Projet de télécabine Vallée Perdue

Fontcouverte-la-Toussuire (73)

Note en réponse à l'avis de la MRAe
du 20/05/2025 N°2025-ARA-AP-1842

19 juin 2025
N/Réf. : 2023011

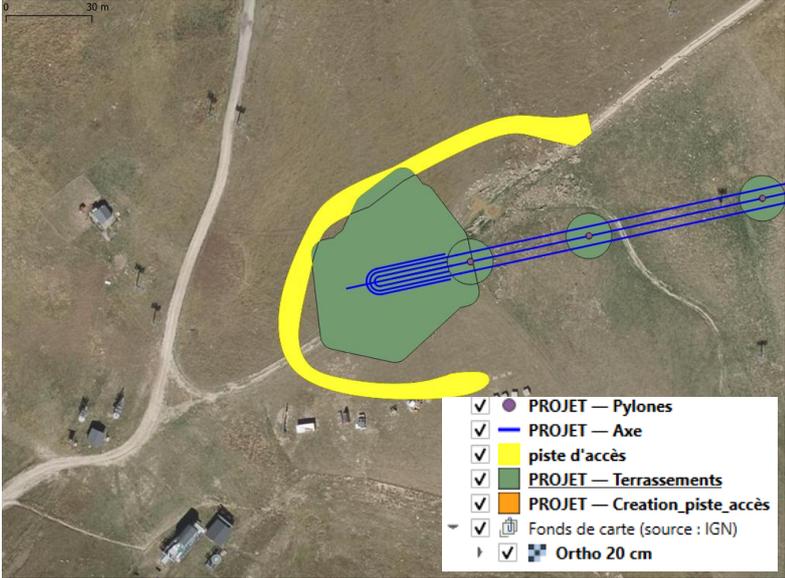
<p>L'impact de la piste d'accès à la gare d'arrivée créée n'est pas étudié, alors que « les sentiers piétons comme les pistes de 4x4 ressortent particulièrement bien sur un fond d'herbe homogène ». Les surfaces impactées par l'opération sont à présenter.</p>	<p>Le maître d'ouvrage prend acte de l'observation formulée par la MRAe relative à l'absence de traitement spécifique de l'impact de la piste d'accès à la gare d'arrivée dans l'étude d'impact, notamment en ce qui concerne sa visibilité sur un fond végétal homogène.</p> <p>Il est toutefois précisé que cette piste, d'une emprise estimée à 1335 m², a bien été prise en compte dans la démarche environnementale globale du projet, bien qu'elle ne fasse pas l'objet d'un traitement explicite dans le corps du document.</p> <p>Des mesures d'évitement et de réduction (ER) visant à limiter les impacts de cette infrastructure ont été intégrées à l'étude, et certaines d'entre elles concernent directement ou indirectement cette piste d'accès :</p> <ul style="list-style-type: none"> • ME_7 : Limiter autant que possible les terrassements importants ou trop artificialisants ; • ME_9 : Déviation de la piste d'accès à la gare d'arrivée afin d'éviter les zones sensibles, notamment les zones humides identifiées à proximité ; • MR_2 : Revégétalisation des zones terrassées par semis afin de favoriser leur intégration paysagère et leur résilience écologique ;

REMARQUES MRAE	REPOSES
	<ul style="list-style-type: none"> • MR_12 : Traitement paysager cohérent des talus et raccords au terrain naturel, contribuant à limiter la perception visuelle de la piste. <p>Ces éléments traduisent la volonté du maître d'ouvrage de minimiser l'empreinte visuelle et écologique de la piste d'accès, conformément aux recommandations émises par la MRAe.</p> 
<p>Des mesures de compensation sont mentionnées dans le résumé non technique (p18) et ne sont pas détaillées dans l'étude d'impact. Il convient de clarifier ce point.</p>	<p>Après vérification, nous confirmons qu'aucune mesure de compensation n'est prévue dans le cadre du projet, pour le volet paysage. La mention figurant en page 18 du résumé non technique résulte d'une erreur de rédaction.</p>
